Arras, le 08 mars 2022

L'Architecte des Bâtiments de France

Objet. : Projet d'Avis Parc éolien Les Magnolias : 4éoliennes

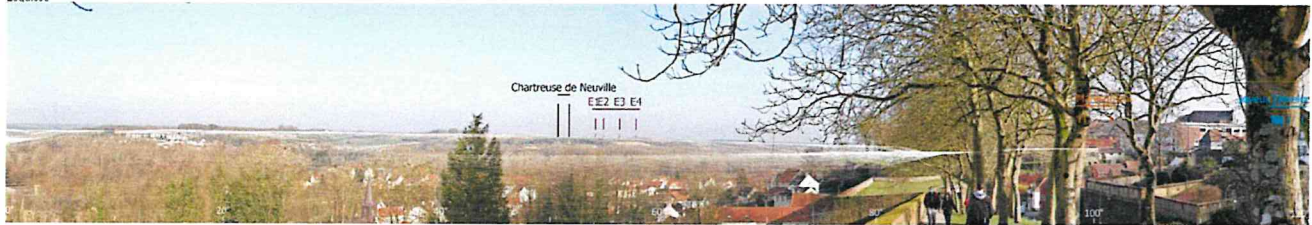
Les enjeux principaux concernent les édifices avec des visibilitées entre plateaux comme l'**Eglise Saint-Pierre et Saint-Paul**, Monument Historique Classé se situant à 7,8km des mâts sur la commune de Brimeux. L'édifice sera en covisibilité avec le parc éolien par un vis-à-vis entre plateaux depuis les deux axes d'entrée de la commune : la rue du 8 Mai et la route du Ménage.

Mais l'enjeu principal concerne **Montreuil-Sur-Mer, Ville fortifiée** comportant un Site Classé et 14 M.H. Le promontoire dominant les paysages est situé à 11 kilomètres des éoliennes. Il sera irrémédiablement impacté.

Etude d'impact p.284, vue rempart Nord

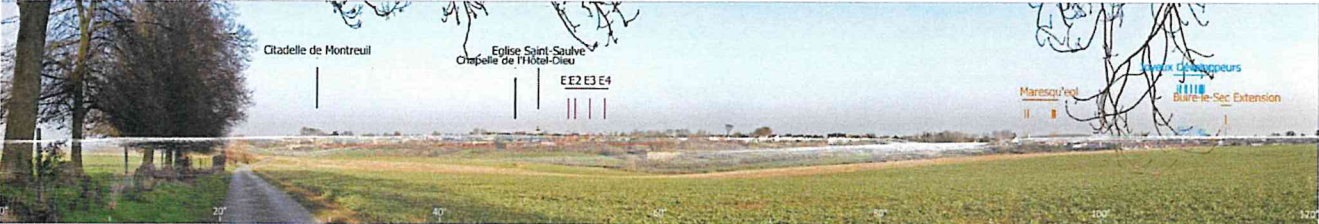
Le projet s'inscrit dans un cône de vue de vigilance éoliennes de 180 mètres de hauteur depuis la citadelle et les remparts de la ville fortifiée. Ce cône de vue a été défini dans le cadre d'une étude de définition des aires d'influence paysagère commandité par la DRAC le 21 novembre 2018 et réalisée par Aline LE COEUR, Elise et Martin HENNEBICQUE. Le parc viendra délimiter la vue lointaine depuis les remparts sur une partie actuellement exempte de mâts. La préservation des lignes d'horizon vierges et la préservation de la variété des paysages visibles depuis les panoramas, déjà compromis par des projets existant, seront encore un peu plus banalisés. Le projet envisagé amorce un encerclement visuel à éviter. Ce site majeur du Pas-de-Calais doit rester l'élément principal du paysage.

La **Chartreuse de Neuville sous-Montreuil, Notre-Dame des-Près**, MH inscrit, sera en covisibilité avec le parc éolien depuis les remparts de la ville de Montreuil-sur-Mer. Fondée au XIVème siècle et essentiellement reconstruit au XIXème siècle, cet édifice religieux est le plus grand monastère chartreux de France. Le parc éolien sera en confrontation visuelle direct avec l'abbaye depuis les remparts. Le projet mettra fin à une perception harmonieuse du site dans son fond écran boisé identifiant le panorama.
